議案第　４　号

南６条団地２工区造成工事請負契約の変更について

南６条団地２工区造成工事請負契約の変更資料

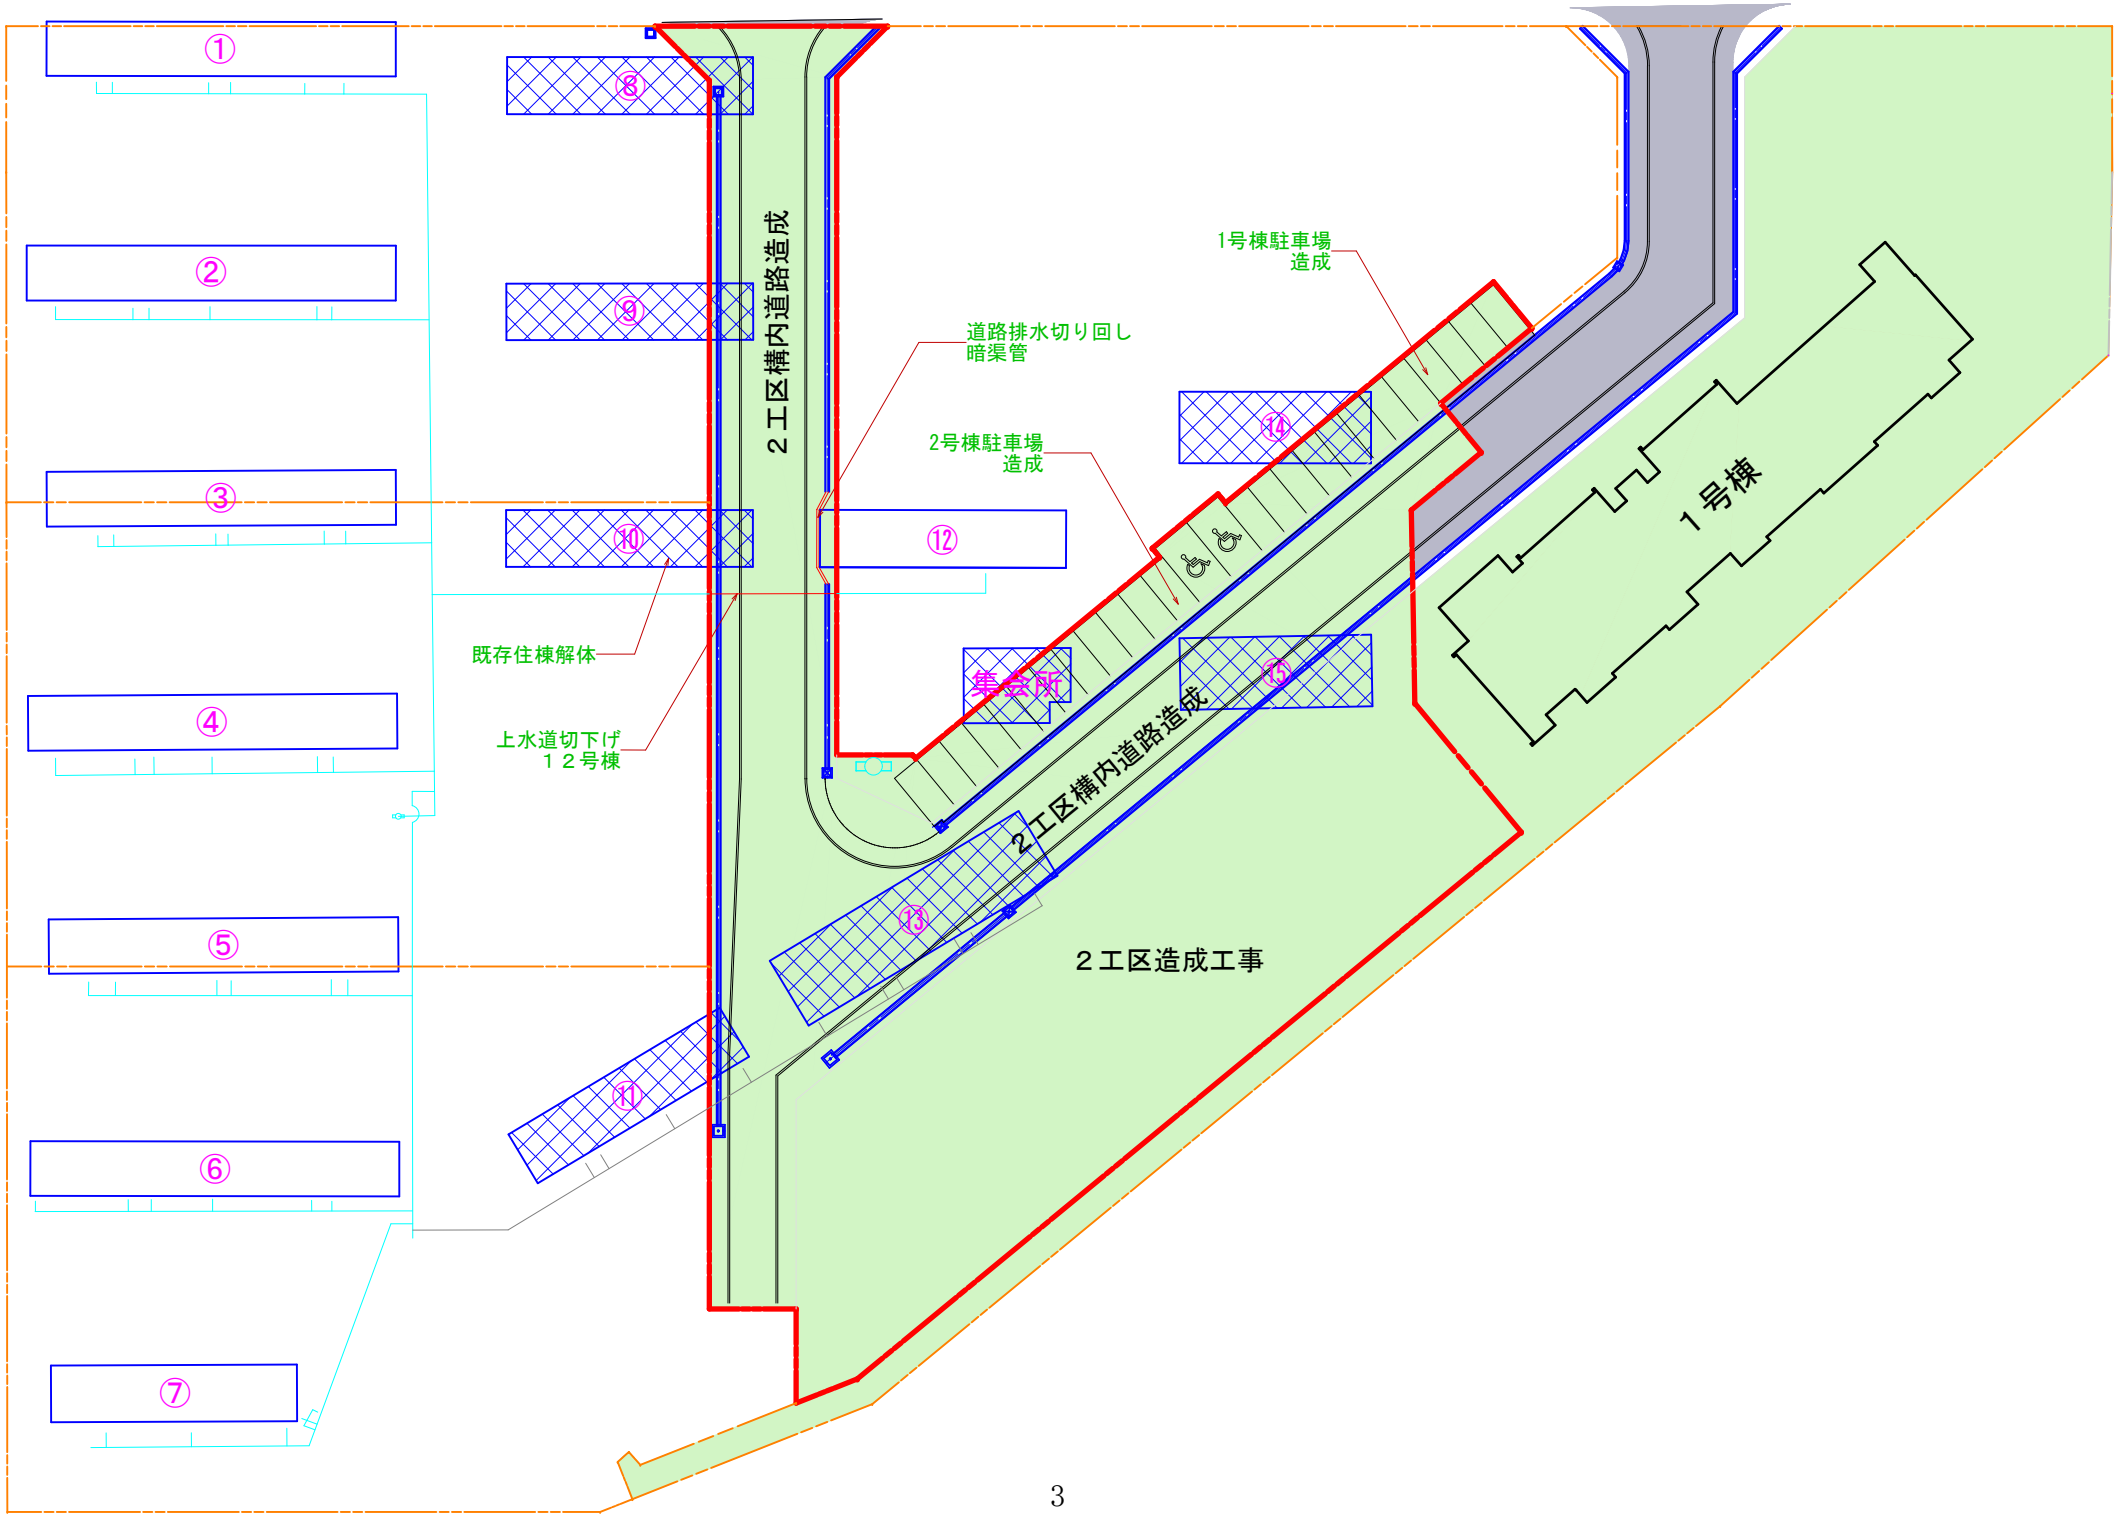
変更前	変更後
工　事　概　要	車道アスファルト舗装工 A=1,585㎡ 車道下層路盤工　A= 1,593㎡ 駐車場アスファルト舗装工 A=378㎡ 側溝工L=281m 下水道管布設工　L=88m 給水管接続工　一式 敷地造成工　一式	車道アスファルト舗装工 A=1,569㎡ 車道下層路盤工　A= 1,577㎡ 駐車場アスファルト舗装工 A=378㎡ 側溝工　L=273m （道路排水の一部切り回し追加） 下水道管布設工　L=88m 給水管接続工　一式 （既設水道管切下げ工追加） 敷地造成工　一式
工　事　場　所	倶知安町南６条東５丁目１－１	
工事の完成	令和８年１１月３０日	
本契約締結日	令和８年　４月３０日	
請負代金額	96,580,000 円 （うち消費税等 8,780,000 円）	98,846,000 円 （うち消費税等 8,986,000 円）
請　負　業　者	藤信・倶知安機工経常建設共同企業体 代表者　倶知安町北１条西２丁目１５番地 藤信建設　株式会社 代表取締役　佐藤　義光

変更理由：
造成に支障となる12号棟の解体が完了せず着工が遅れたことにより、当初予定していた再生アスファルト合材から新規アスファルト合材へ変更する必要が生じたこと、道路排水施設の一部切り回しが必要となったこと、また、当初想定していなかった地中埋設廃材が発見され、その処分が必要となったため。

①
②
③
④
⑤
⑥
⑦
⑧
⑨
⑩
⑪
⑫
⑬
⑭
⑮
２工区構内道路造成
道路排水切り回し
暗渠管
1号棟駐車場
造成
2号棟駐車場
造成
既存住棟解体
上水道切下げ
１２号棟
集会所
２工区構内道路造成
２工区造成工事
1号棟
